Bauvermerk: B-Plan Nr. 01 SO 88 Neubau einer Mehrfamilienhaus - Wohnanlage mit Teilgaragen - Parkhäuser, Warmendecke Baufert Projektgesellschaft Warmendecke Parkstraße GmbH, 10057 Berlin	Maßangaben = Rohbaumaße Türhöhen ab OK FFB Brüstungshöhen ab OK FFB Raumumgrenzung inkl. Türschwelle Planung/Entwurf Planungsgruppe Giesecke & Hevers Wandlstraße 8, 12158 Berlin	Vorbehaltlich Änderung HSL-Planung & Statik	WOHNUNG Grundriss Erdgeschoss Blatt A1-01 gezeichnet ekt./ap/da Formel DIN A3 Index M 1:50 18.07.2014 b
---	---	--	---

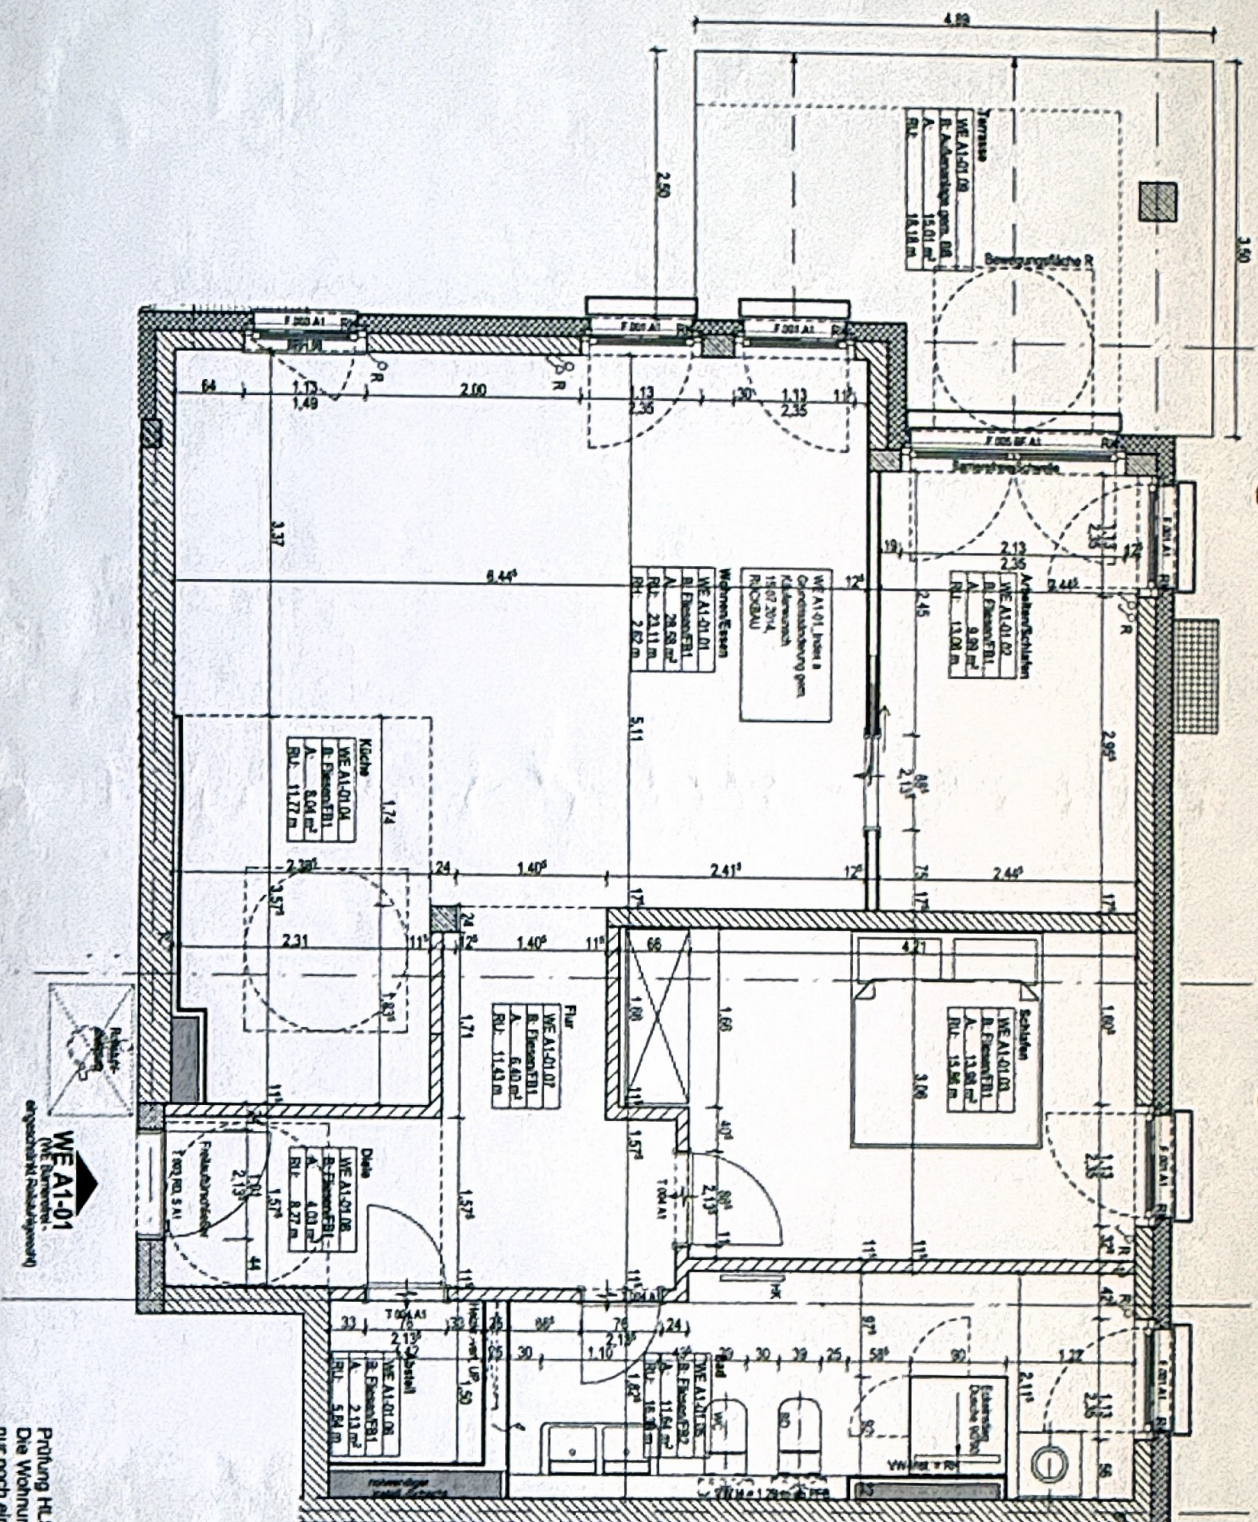
Prüfung HtSE notwendig
 Die Wohnung ist nicht mehr rollstuhlgerecht und
 nur noch eingeschränkt barrierefrei

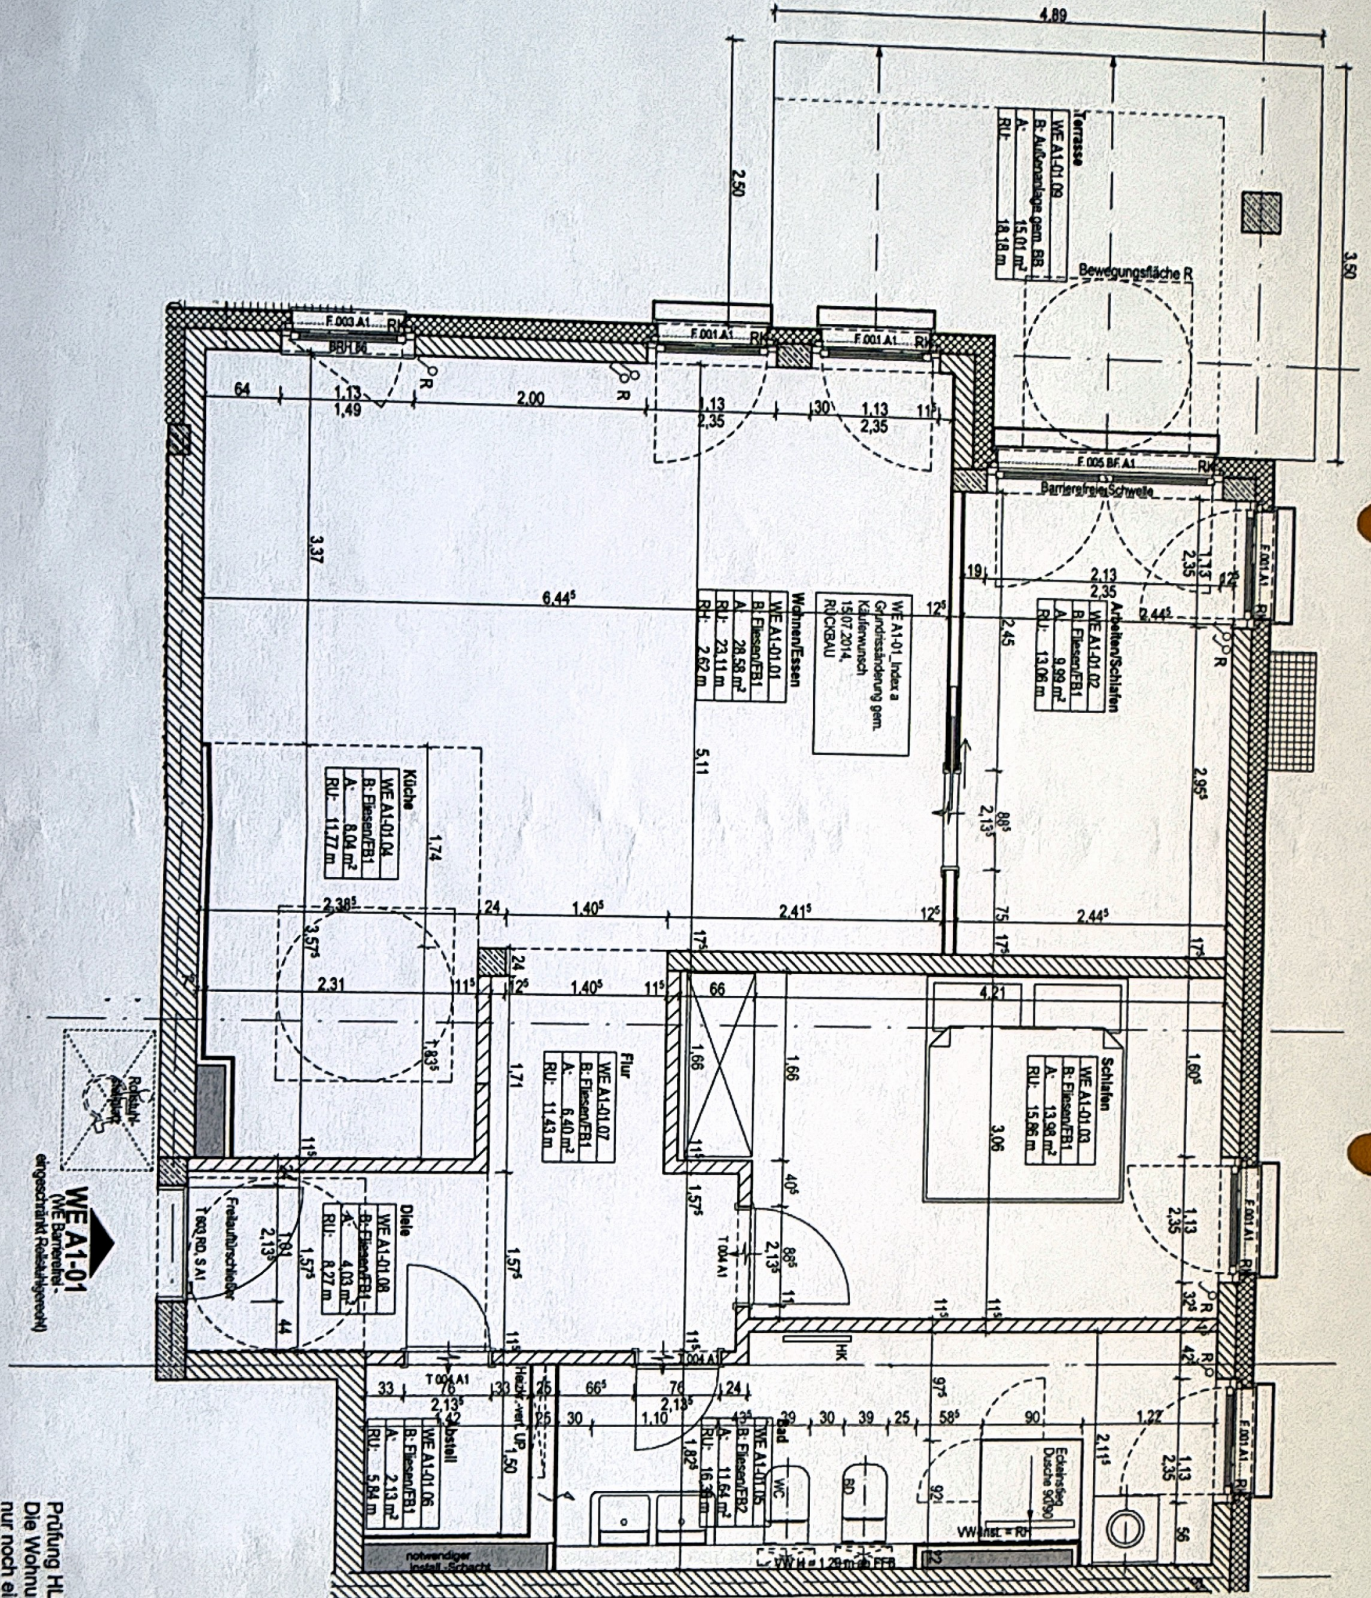
Prüfung HL SE notwendig
Die Wohnung ist nicht mehr rollstuhlgerecht und
nur noch eingeschränkt barrierefrei
